Oggetto: [ID: 8820] Procedura di Valutazione di Impatto Ambientale (V.I.A.), ai sensi dell'art. 23 del D.Lgs. 152/2006, e s.m.i., relativa al progetto "Parco Eolico 'Narbonis' e opere di connessione alla R.T.N. sito nel Comune di San Gavino Monreale (SU)".
Proponente: Narboni Wind S.r.l. - **Autorità Competente:** Ministero dell'Ambiente e della Sicurezza Energetica (M.A.S.E.). **Trasmissione osservazioni.**

Oggetto: **[ID: 8820] Procedura di Valutazione di Impatto Ambientale (V.I.A.), ai sensi dell'art.23 del D.Lgs. 152/2006, e s.m.i, relativa al progetto "Parco Eolico Narbonis" e opere di connessione alla RTN sito nel Comune di San Gavino Monreale (SU).
Autorità Competente: Ministero dell'Ambiente e della Sicurezza Energetica (M.A.S.E)
(RAS AOO 05-01-00 Prot. Uscita n.7810 del 09/03/2023)
Osservazioni Enas**

**Opere del Sistema Idrico Multisetoriale Regionale (SIMR)
Individuazione interferenze con cavidotto AT 150 kV e MT 30kV-Impianto eolico Narbonis.**

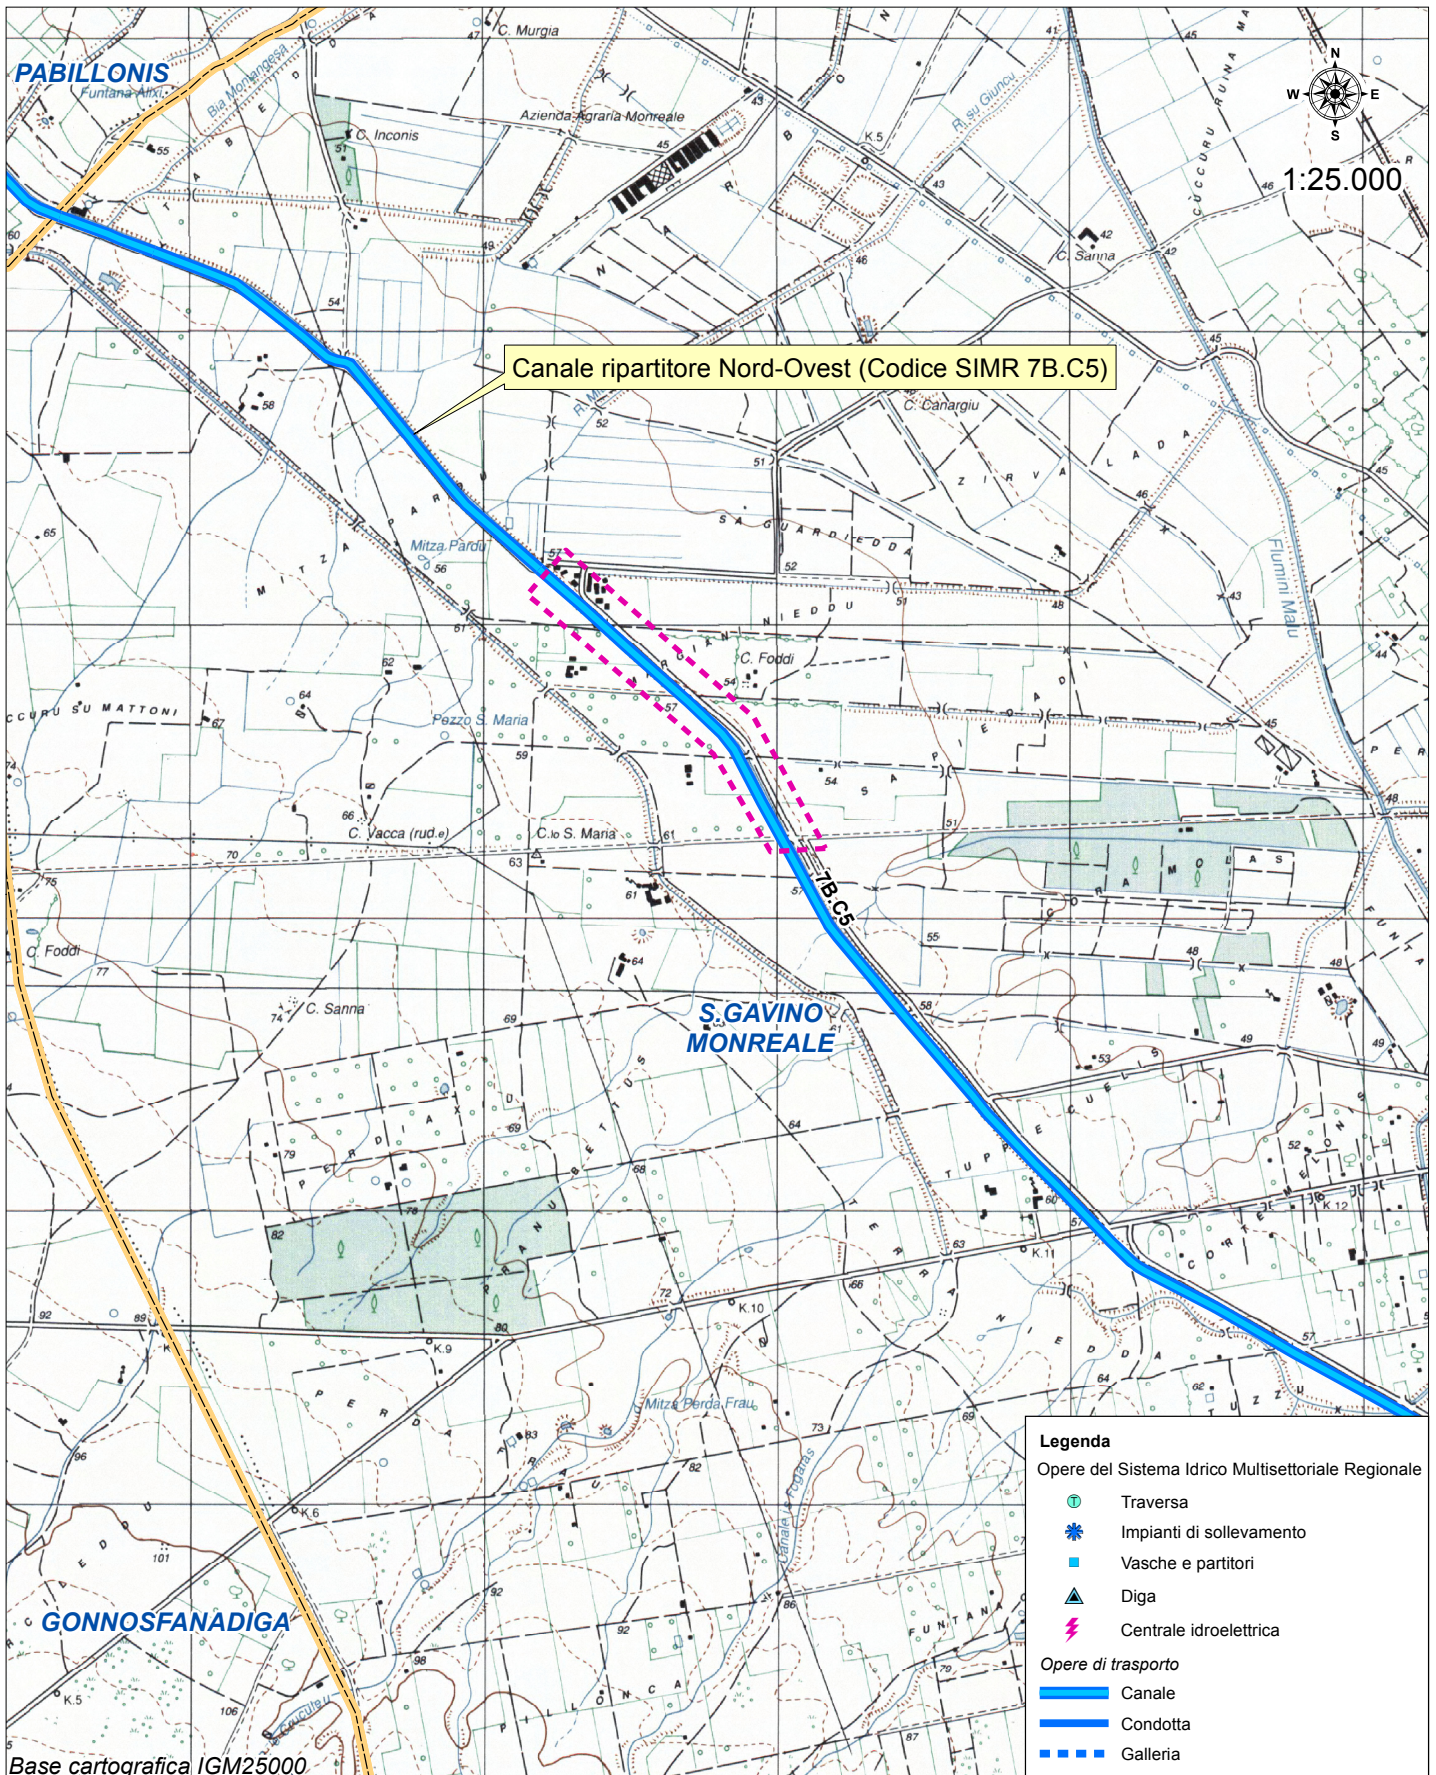
- **Canale ripartitore Nord-Ovest (Codice SIMR 7B.C5)**
Interferenza e parallelismo cavidotto AT 150kV e MT 30kV

- a) le interferenze tra elettrodotto e canale dovranno essere risolte con la tecnica del sottopasso del canale da parte dell'elettrodotto con l'impiego di tecnologie "trenchless" ad **una distanza non inferiore a 1,50 m dal fondo del canale** per un tratto di sviluppo non inferiore alla larghezza del canale e delle strade di servizio eventualmente presenti.

- b) l'elettrodotto per tutto lo sviluppo dell'interferenza dovrà essere segnalato con apposito nastro rosso, inoltre dovranno essere disposti, fuori terra, alle estremità prima e dopo l'interferenza, delle segnalazioni fisse (con cartelli e targhe) che materializzino l'asse dei cavidotti in cui siano riportate in apposita targhetta inamovibile le informazioni tecniche della linea, la profondità di posa della stessa e il riferimento telefonico del responsabile dell'impianto da contattare in caso di necessità;

- c) I parallelismi tra cavidotto e le opere el SIMR dovranno essere realizzati senza interessare la fascia di pertinenza dell'opera sottoposta a servitù o esproprio ed, in ogni caso, a una distanza sufficiente ad evitare interferenze con l'esecuzione degli interventi di manutenzione delle opere SIMR;

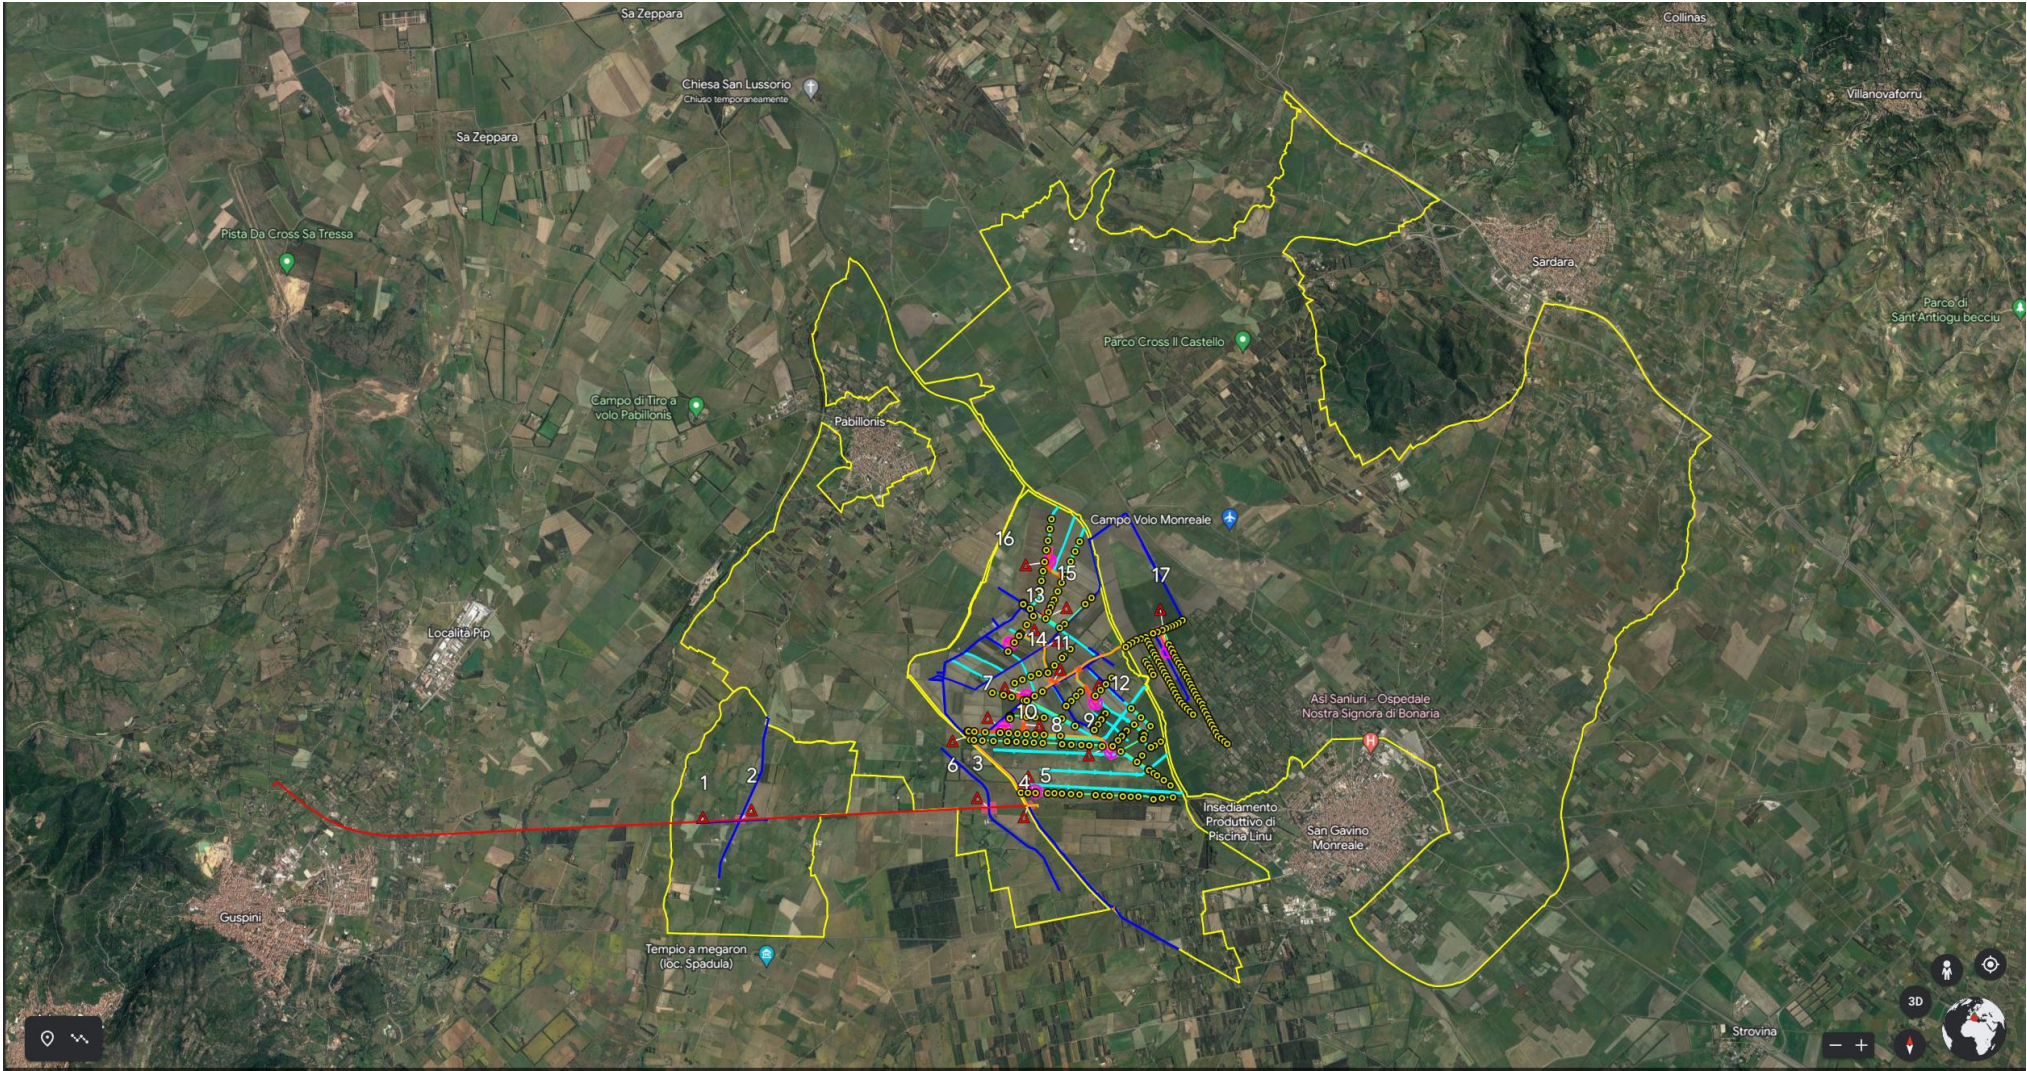
Al riguardo si comunica che dalla analisi della cartografia presentata le opere in progetto interferiscono con opere pubbliche di irrigazione, presenza di reti di dreno e scolo, e relative pertinenze di proprietà demaniale gestite dal Consorzio; pertanto comunica dell'atto di nullasta potrà essere concesso solo in esito alle fasi conclusive di idoneo sopralluogo congiunto dove saranno evidenziate le modalità tecniche di risoluzione delle interferenze, nonché saranno regolamentati gli aspetti di natura amministrativa.

Al fine di rendere più esaustiva la descrizione delle citate interferenze si allegano dei file in formato Kml, recanti i distretti irrigui, già citati, oggetto di interferenze, parallelismi, reti di dreno e scolo, al fine di rendere più agevole la visualizzazione delle interferenze.

Si comunica pertanto, che permane la necessità, ai fini del rilascio definitivo del certificato di Nulla Osta, di ricevere idonei elaborati progettuali, a seguito di sopralluogo, con la quale si propone la soluzione tecnica per il superamento delle interferenze individuate, oltre alla necessità di materializzare i punti del tracciato dell'opera, proprio in corrispondenza delle opere Consortili, al fine di determinare l'esatta consistenza delle reali interferenze e ciò sarà da effettuarsi congiuntamente con i tecnici consortili, al fine di superare anche con la presentazione di nuovi elaborati esecutivi e relativi dettagli, le interferenze.
